SUS株式会社**アイテム品廃番と後継製品のご案内**

さてこのたび、『アルミパイプ構造材カタログ GF No.6』掲載の下記製品につきまして、既存アイテム品を廃番とし、代替製品を発売することとなりました。

φ75 SUS オリジナルネジ軸キャスター(ブレーキ無)

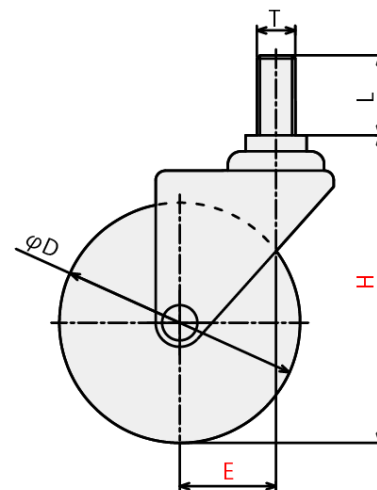
【変更点】

現行型式	新型式
	GFN-617	GFN-667
D	φ75	
T	M12	
L	25mm	
H	96mm	95mm
E	30mm	28mm
質量	217g	245g
耐荷重	400N

現行型式	新型式
	GFN-618	GFN-668
D	φ75	
T	M12	
L	25mm	
H	96mm	95mm
E	30mm	28mm
質量	318g	270g
耐荷重	400N

※いずれも現行型式と新型式でキャスターの高さが1mm異なります。ご注意ください。
